## Product change New electrode material for EZ0-SMD types

**Product / Process Change Notification  
Produkt-/ Prozess-Änderungsmitteilung**

<b>1. ID No. / ID-Nr.:</b> PPD 17/T119		<b>2. Date of announcement / Datum der Ankündigung:</b> Aug. 22, 2014	
<b>3. Type / Produktgruppe:</b> 3-electrode surge arrester of EZ0-SMD series/ 3-Elektroden-Ableiter der EZ0-SMD-Serie	<b>Old ordering code / Alte Bestell-Nr.:</b> Details see UPtoDATE/ Details siehe UPtoDATE	<b>New ordering code / Neue Bestell-Nr.:</b> No change/ Keine Änderung	<b>Customer part number / Kundensachnummer:</b>
<b>4. Description of change / Beschreibung der Änderung:</b> The material of electrode will be changed from iron-nickel to copper. The dimensions of the component remain unchanged, except minor modifications to the calotte of the outer electrodes (see drawings for details./ Das Elektrodenmaterial wird von Eisen-Nickel auf Kupfer umgestellt. Die Dimensionen des Bauelements bleiben unverändert. Eine Ausnahme bilden einige Toleranzanpassungen in den Vertiefungen auf der Rückseite der äußeren Elektroden (Details siehe Zeichnung).

### Arrester with old and new electrode calotte

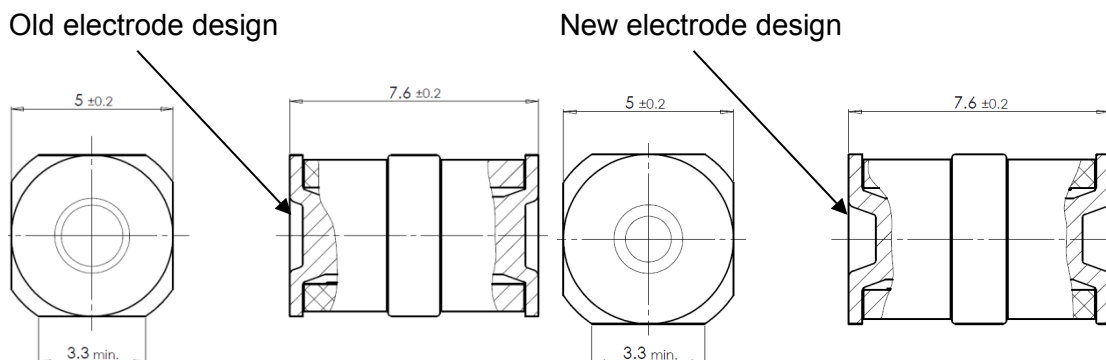
The electrode base material of the EZ0-SMD series of EPCOS three-electrode arresters will be changed from FeNi alloy to copper. The dimensions of the component remain unchanged, except for minor tolerance adjustments to the calotte on the rear side of the outer electrodes (see diagrams below for details).
